## 設計用床応答スペクトルの作成方針における 耐震条件変更の影響を受ける耐震計算書について

### 1. はじめに

図 1-1 管の耐震性についての計算書 (格納容器フィルタベント系)  
補正時の耐震条件 (床応答スペクトル) (EL 19.400m~14.700m, NS 方向)

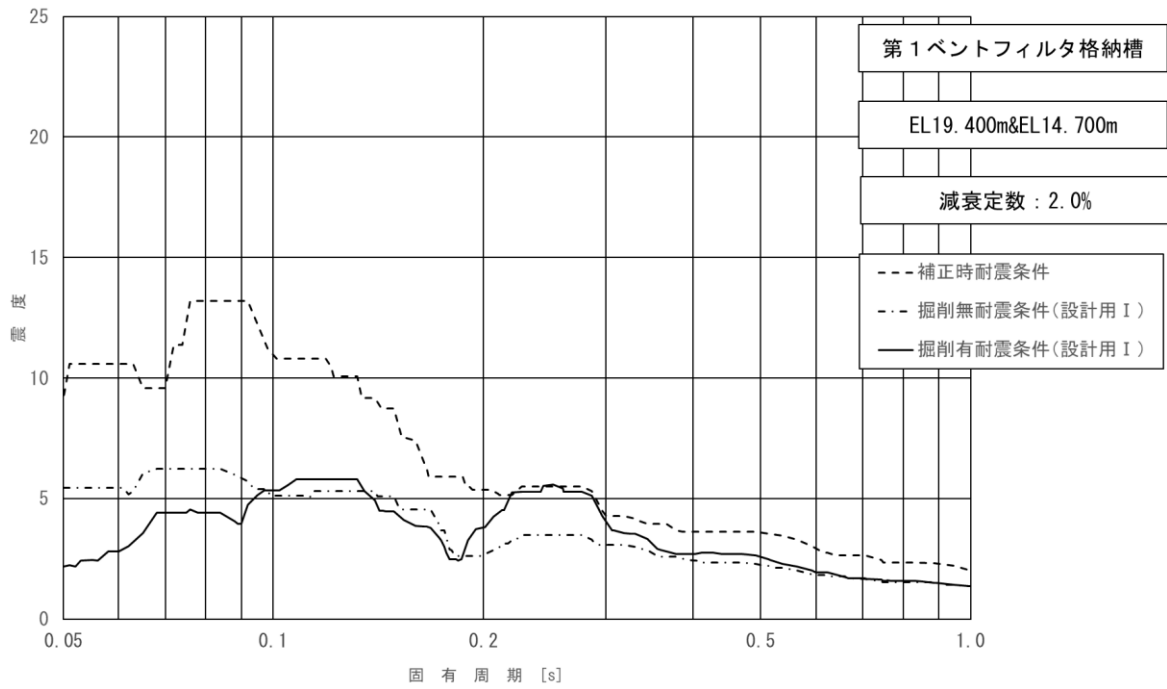
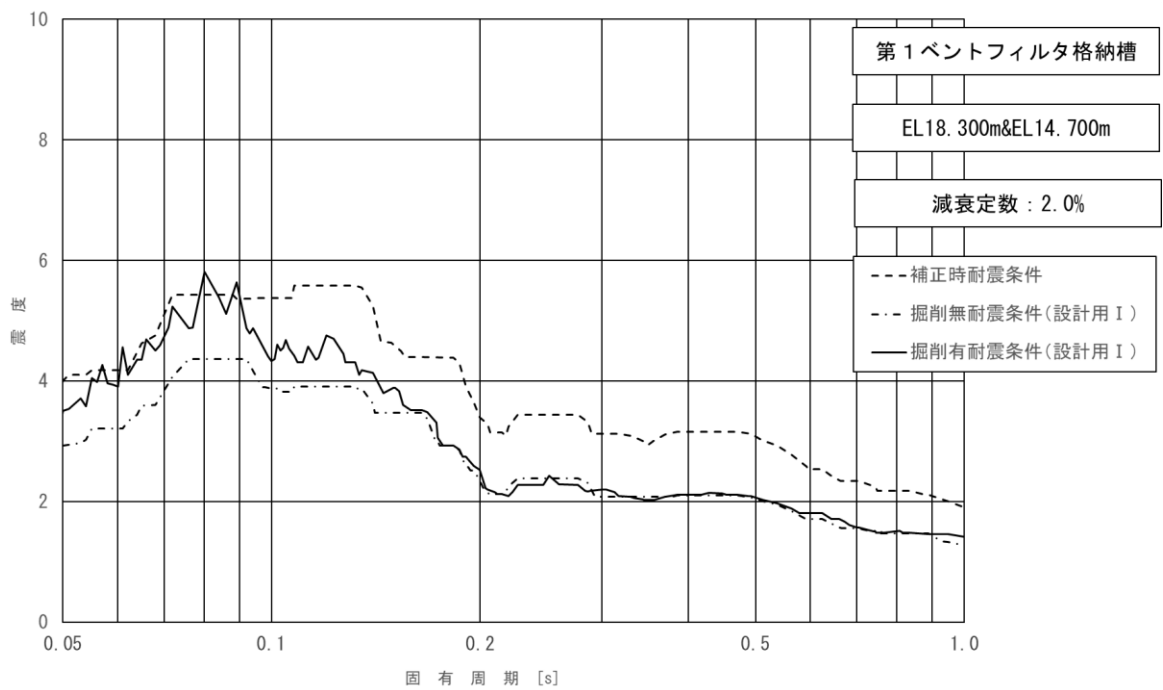
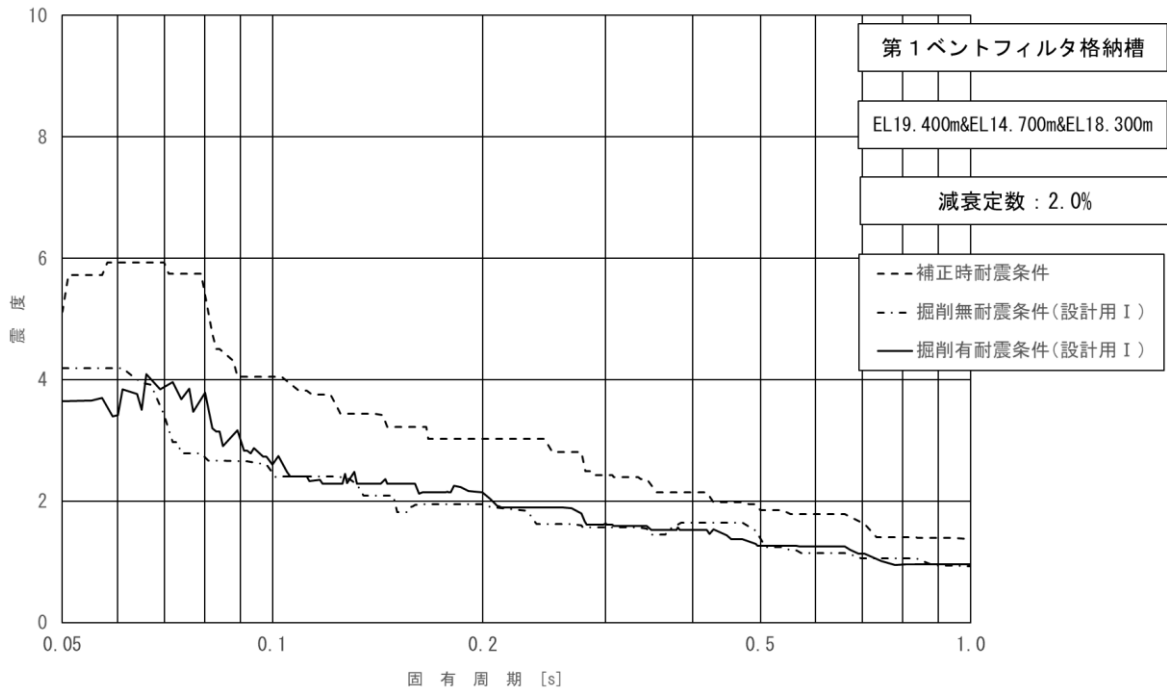
表1及び表2に示すとおり、評価に適用する耐震条件が掘削有耐震条件を包絡していない場合があることから、掘削有耐震条件を包絡する条件による再評価を実施し、個別の耐震計算書の審査において説明する。

EL [m]	方向	補正時の設計震度	設計用震度 I (1.2ZPA) (掘削無)	掘削無耐震条件に対する包絡性	設計用震度 I (1.2ZPA) (掘削有)	掘削有耐震条件に対する包絡性
19.4 ~	NS	4.76	2.80	○	1.82	○
	EW	1.87	1.87	○	2.52	×
14.7	鉛直	2.08	2.08	○	3.70	×

図 2-1 管の耐震性についての計算書 (低圧原子炉代替注水系)  
補正時の耐震条件 (床応答スペクトル) (EL 8. 200m, NS 方向)

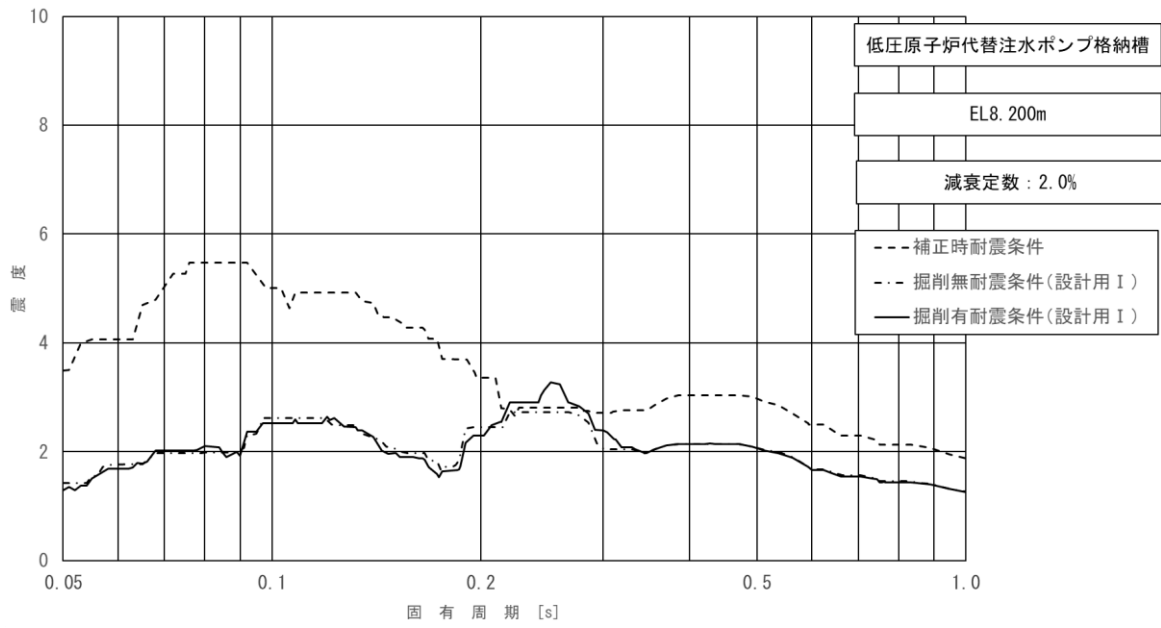
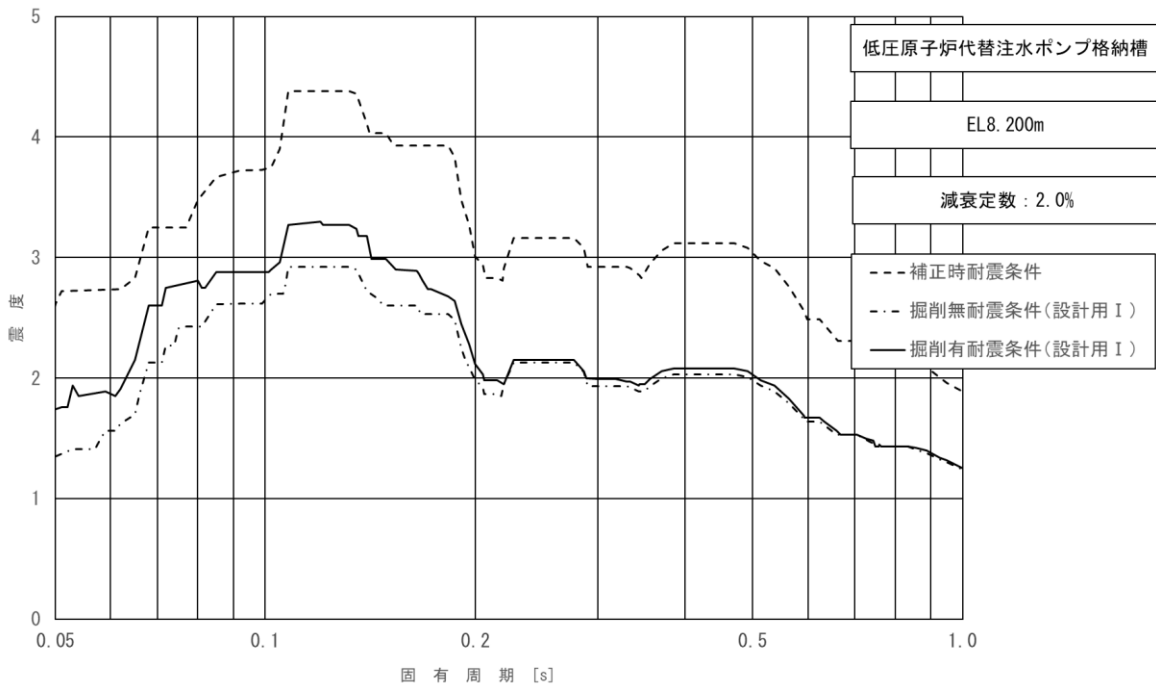
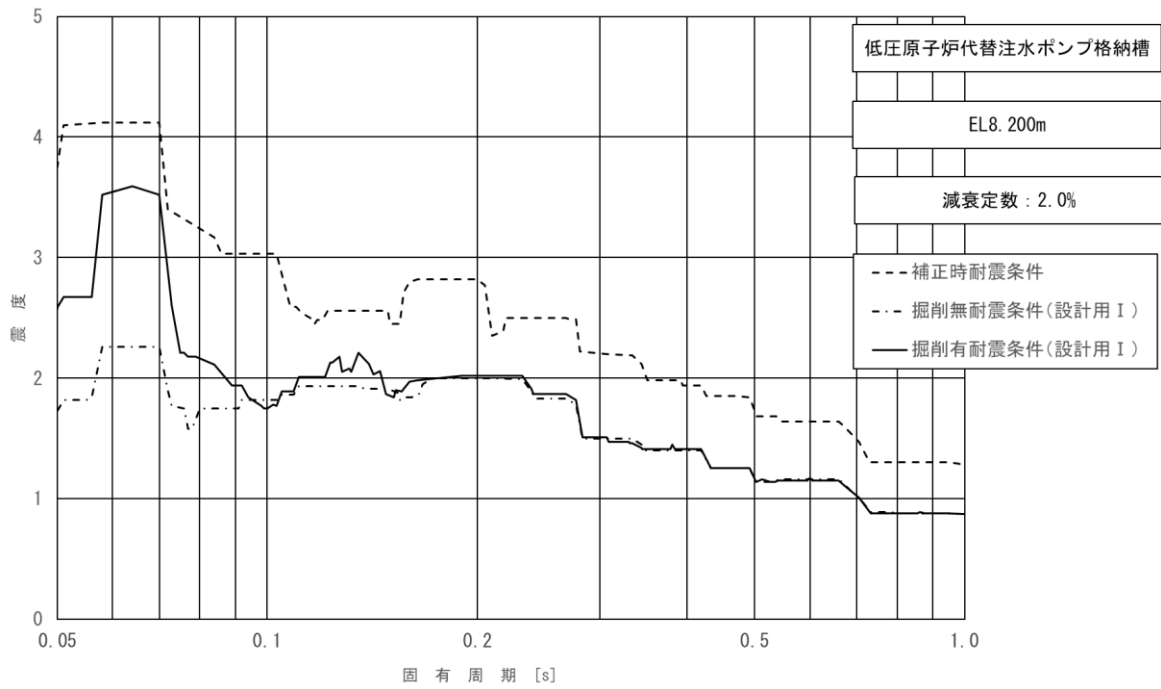
EL [m]	方向	補正時の設計震度	設計用震度 I (1.2ZPA) (掘削無)	掘削無耐震条件に対する包絡性	設計用震度 I (1.2ZPA) (掘削有)	掘削有耐震条件に対する包絡性
8.2	NS	1.70	0.97	○	1.00	○
	EW	1.37	1.00	○	1.14	○
	鉛直	1.02	0.82	○	1.70	×

図 3-1 管の耐震性についての計算書 (格納容器フィルタベント系)  
見直し後耐震条件 (床応答スペクトル) (EL 19.400m~14.700m, NS 方向)

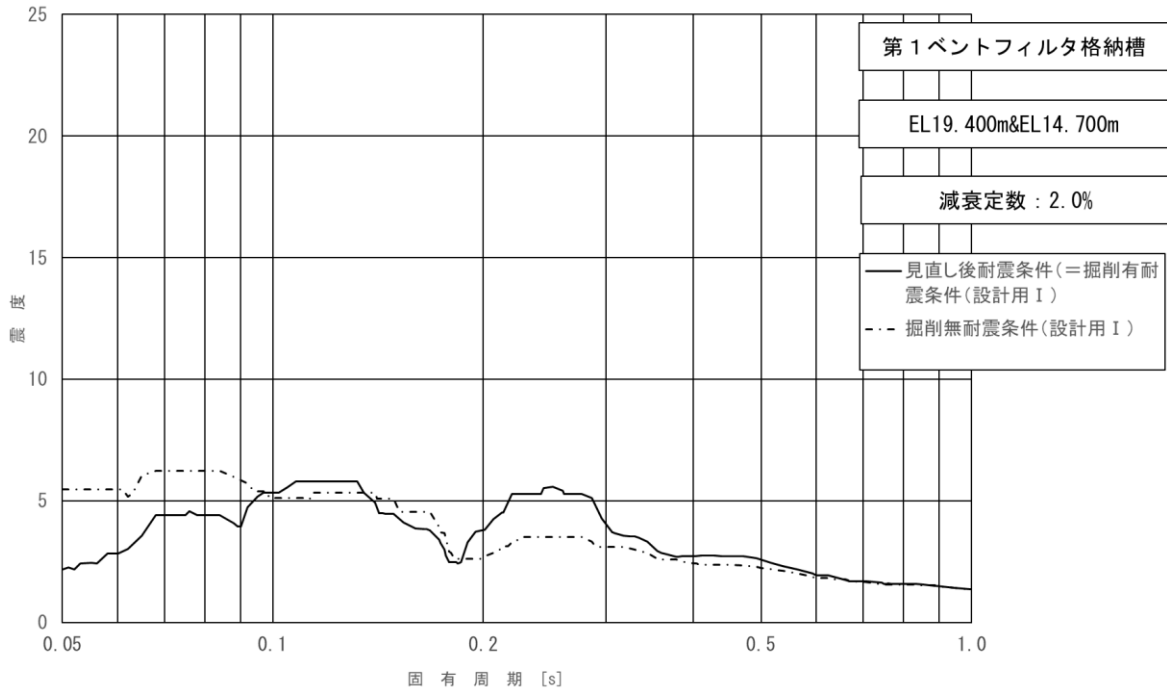
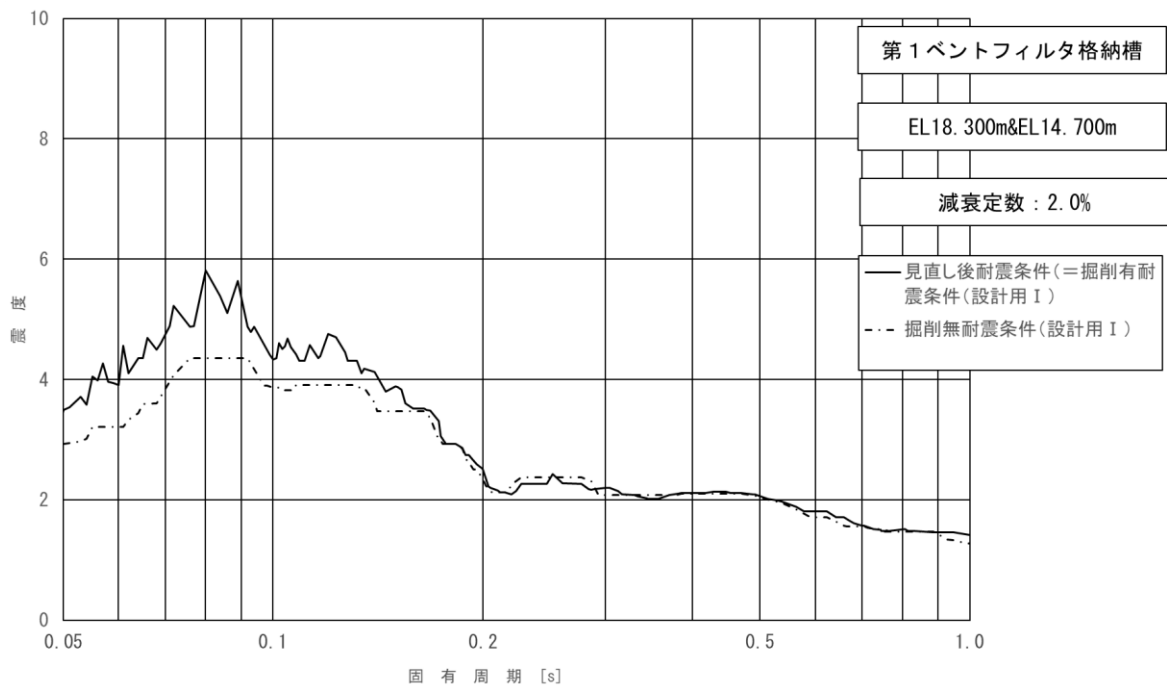
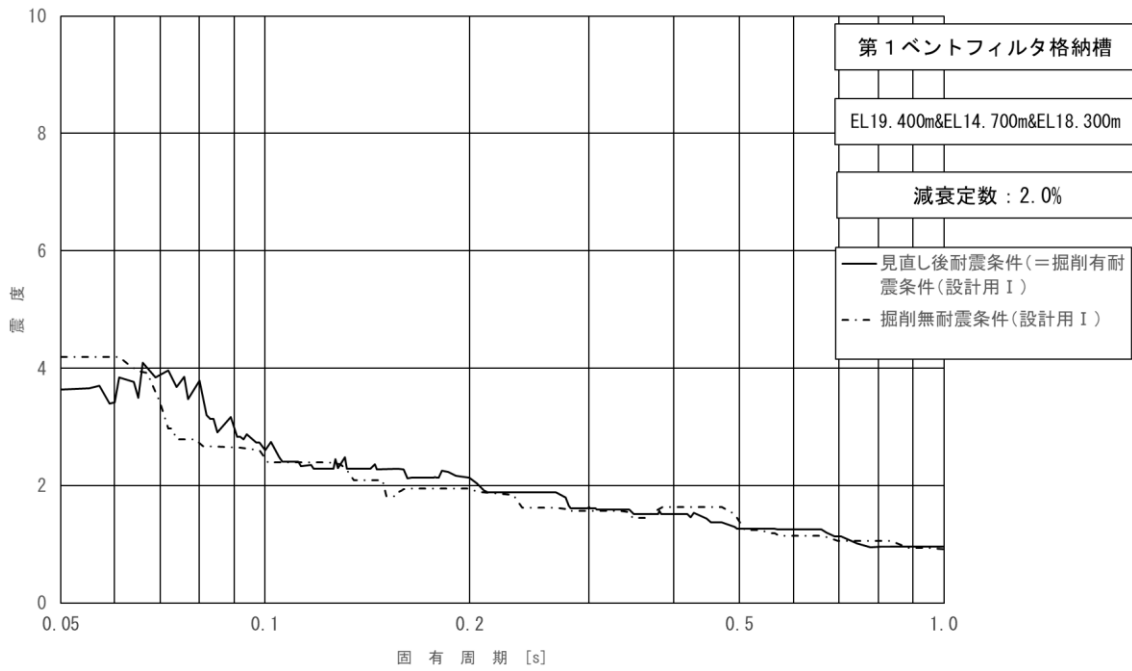
表3及び表4に見直し後の耐震条件の掘削無耐震条件及び掘削有耐震条件に対する包絡性を示す。見直し後の耐震条件は基本的に掘削無耐震条件と掘削有耐震条件の両方を包絡する条件とし、掘削前の状態における耐震計算書をまとめた別添7において添付図書の評価結果を呼び込む形とする。なお、一部図書（VI-2-5-5-5-2、VI-2-9-4-7-1-1）においては掘削無耐震条件と掘削有耐震条件の両方を包絡する条件での評価を行わず、個別に評価を実施することから、添付図書（掘削有耐震条件）と別添7（掘削無耐震条件）において個別の評価結果を示す。

EL [m]	方向	見直し後設計震度	設計用震度 I (1.2ZPA) (掘削無)	掘削無耐震条件に対する包絡性	設計用震度 I (1.2ZPA) (掘削有)	掘削有耐震条件に対する包絡性
19.4 ~	NS	1.82	2.80	×	1.82	○
	EW	2.52	1.87	×	2.52	○
14.7	鉛直	3.70	2.08	×	3.70	○
